DODATEK č. 3 KE SMLOUVĚ O DÍLO č. SOD/53/19
Skupinový vodovod Brandýsko

Příloha č. 1 Změnové listy č. 006, 010 a 011

OZNÁMENÍ ZMĚNY	číslo OZ: 010
-----------------------	---------------

Předmět změny:
Na základě požadavku objednatele došlo k přemístění ATS uvnitř objektu.

VRT CH-2, ÚPRAVNA VODY CHOCEŇ
PŮDORYS PODZEMÍ M 1 : 50

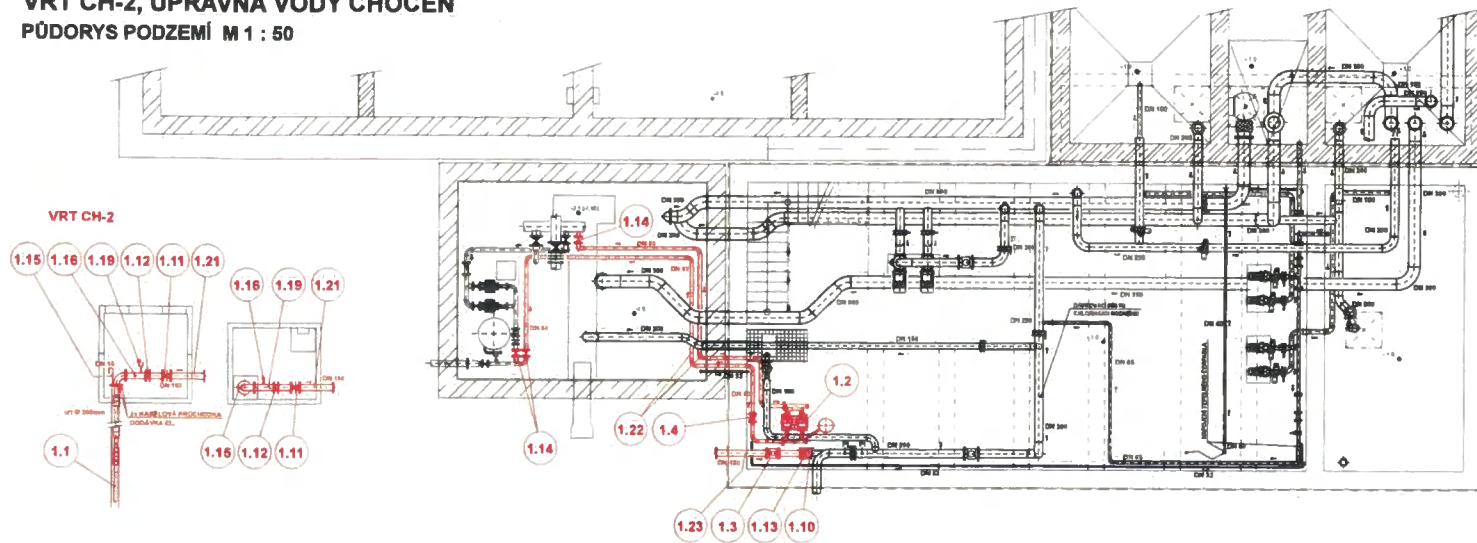
Popis a zdůvodnění změny:
Na základě potřeb objednatele je nutné ponechat stávající technologii, z tohoto důvodu bude nová ATS přemístěna oproti DPS.
